REIVINDICACIONES MODIFICADAS EN RESPUESTA A OFICIO No. 12782

Re: Expediente No. NC2016/0000701

Solicitud de patente titulada: “DISPENSADOR DE MATERIAL TIPO LAMINA”

RESPUESTA AL OFICIO No. 12782 NOTIFICADO POR CORREO CERTIFICADO DE FECHA 31

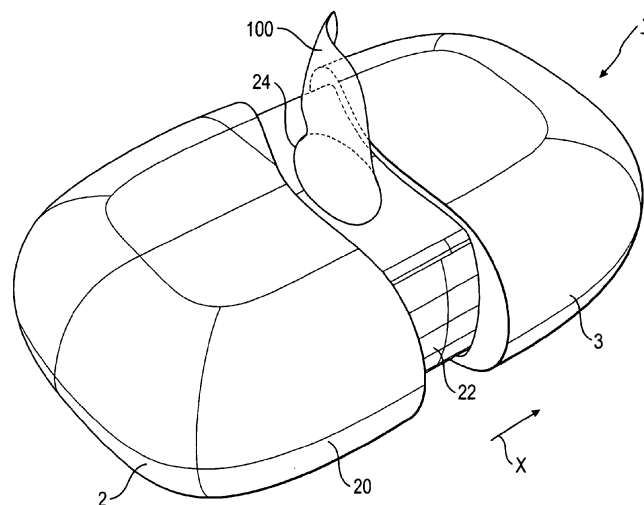
mayoría de las características técnicas de la presente invención, ya que este documento no describe un contenedor que comprende paredes posteriores y laterales, que definen una región interior, y placas delanteras primera y segunda acopladas de forma deslizante a al menos una de las paredes laterales del contenedor. En contraste, D1 define un contenedor formado por dos piezas (cuerpo de contención y el cuerpo de cubierta), que están conectadas entre sí por una sección de conexión que es parte del cuerpo de contención. El hecho de que las dos piezas del dispensador de D1 se ubiquen en una relación distal y sean móviles entre una posición abierta y una posición cerrada, no anticipa la primera y la segunda placas delanteras móviles de la presente invención; ese Despacho debe notar que estas placas no son equivalentes a las piezas (cuerpo de contención y cuerpo de cubierta) que forman el contenedor completo de D1. La Figura 2 de D1 representa claramente los dos cuerpos, el de contención bajo la referencia 2 y el de cubierta bajo la referencia 3:

Como se puede ver en la anterior Figura de D1, el contenedor no tiene placas delanteras acopladas de manera deslizante a al menos una de las paredes laterales; de hecho, las paredes laterales en D1 conforman una misma pieza con la pared posterior y delantera de cada cuerpo 2 y 3. Por lo tanto, D1 no anticipa los elementos definidos en la Reivindicación 1 en cuanto a; 1) una región interior definida por la paredes laterales y posterior del contenedor, en D1 el espacio interior está definido por los alojamientos de los cuerpos 2 y 3; y 2) primera y segunda placas delanteras acopladas de manera deslizante con al menos una de las paredes laterales.

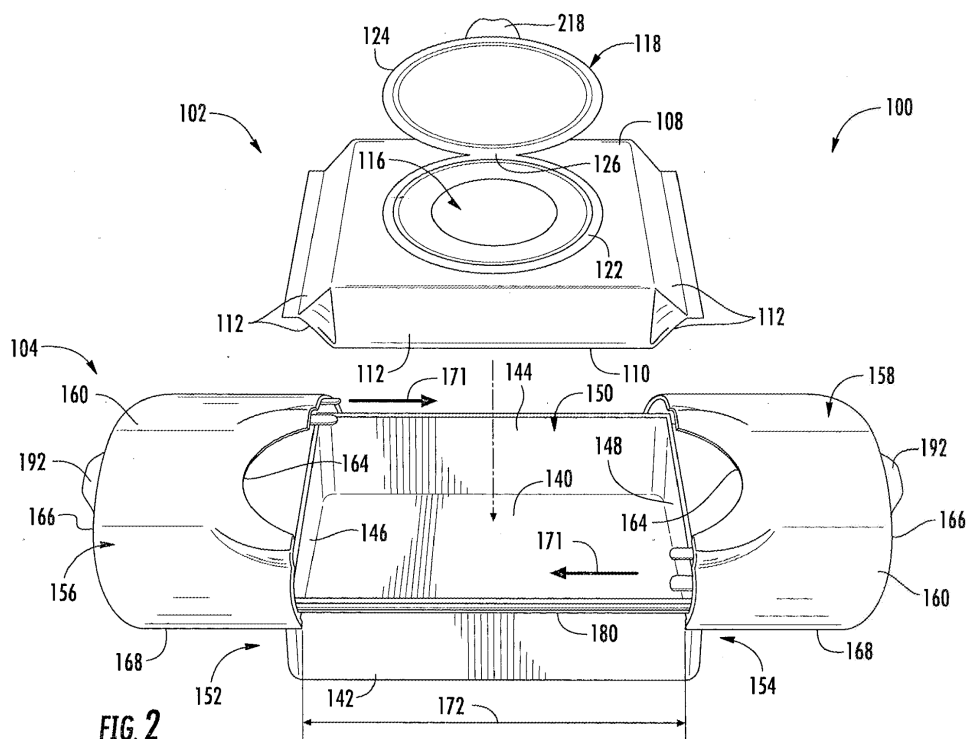
La anterior es la Figura 2 de la presente invención y muestra el sistema de contenedor de la presente invención. Claramente la bolsa flexible incorpora una **tapa** resellable, representada claramente como una tapa rígida del tipo de tapa acoplada por bisagra.

Por el contrario, en D1 se muestra una abertura dispensadora sin ninguna tapa que cumpla la función de cerrar dicha abertura; de hecho en D1 tal función se logra con el cuerpo de cubierta 3 del contenedor. Lo anterior se aprecia en las Figuras 6 a 8 de D1 la bolsa flexible para la cual se diseña el contenedor de D1.

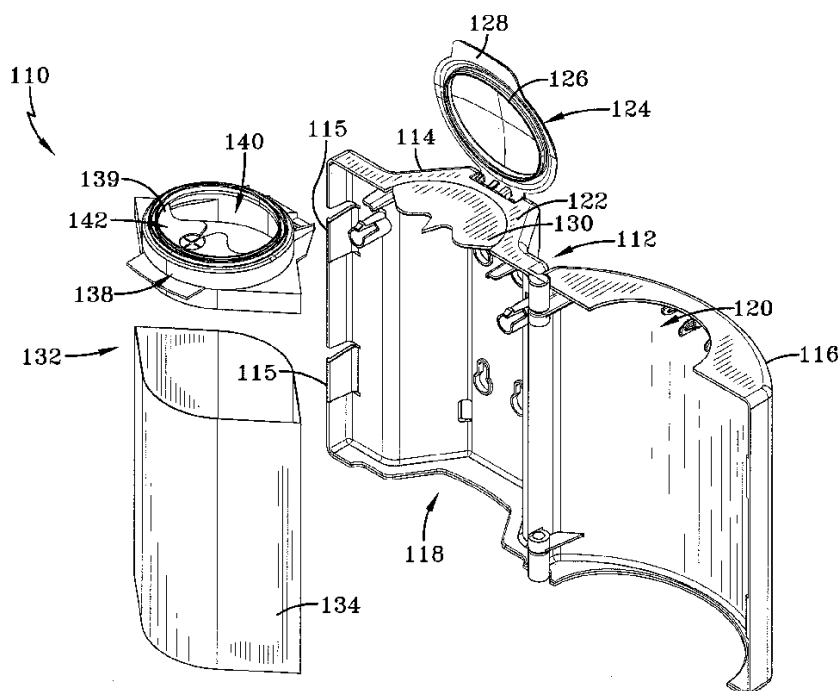
Si bien la anterior explicación es suficiente para entender las diferencias técnicas que presenta el contenedor de D2 con el contenedor reclamado por mi mandante, me permito ilustrar con referencia a la Figura 8 de D2 como este documento no tiene relación alguna con los elementos propuestos por el solicitante para permitir la dispensación de toallitas desde bolsas flexibles que tienen tapa resellable.

Se aprecia que la tapa 124 hace parte del contenedor como tal, el cual a su vez tiene un cuerpo conformado por las secciones 114 y 116 entre las que se aloja una bolsa de pañitos. Se observa también que la bolsa 1342 **NO** es del tipo con tapa resellable, sino que tiene una abertura destinada a empalmar el mecanismo de ajuste 138. Por lo tanto, no se puede afirmar que D2 sugeriría configurar en un contenedor dos placas deslizables, en donde porciones de las primera y segunda placas delanteras están posicionadas directamente por debajo de una porción de **la tapa resellable de la bolsa flexible** cuando las primera y segunda placas delanteras están en la posición cerrada.

FIG. 8

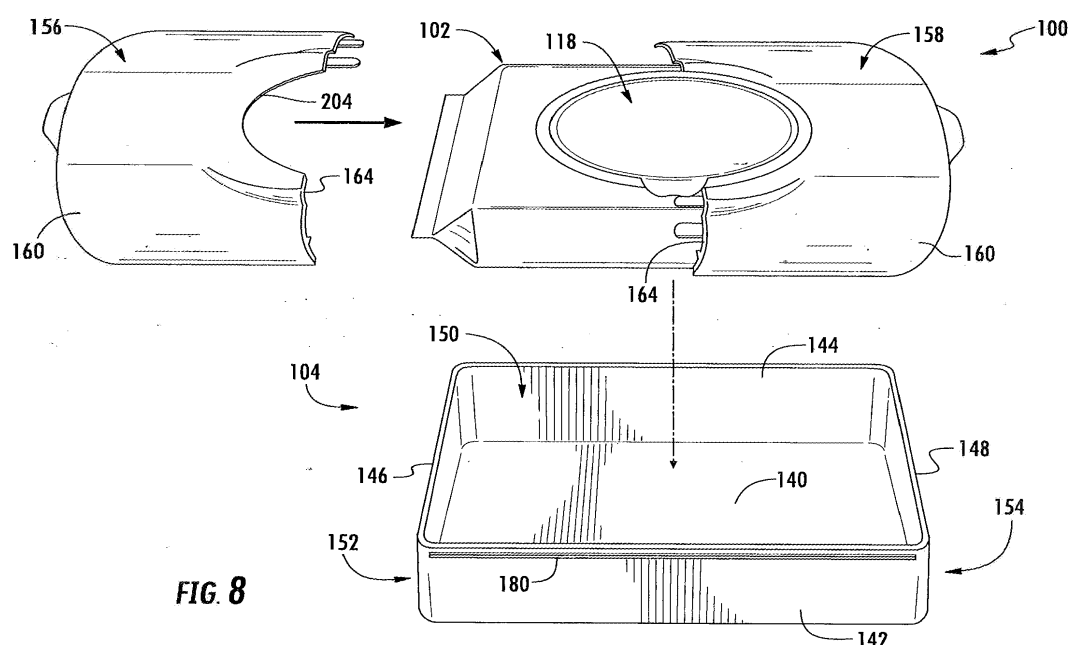
Se aprecia como las placas delanteras del contenedor se ubican por debajo de la tapa resellable de la bolsa flexible, elemento que no se enseña en D1 porque simplemente ese documento divulga un contenedor para bolsas que cuentan con cierre tipo tira adhesiva, y que necesita de una tapa adicional (cuerpo de cubierta 3 en D1) para mantener la humedad al interior del empaque. El elemento en mención tampoco se enseña ni se sugiere en D2 por cuanto ese documento no aborda la necesidad de contenedores para bolsas flexibles que tienen tapa resellable, y el conjunto de elementos

de cuerpo de dos piezas(114 y 116) y tapa (124) que forman el contenedor, se proporcionan para alojar una bolsa, elementos que junto con el mecanismo de ajuste forman una garganta para la remoción efectiva de toallitas; como tal D2 no motiva en lo absoluto una configuración de contenedor como la reclamada en la presente invención.
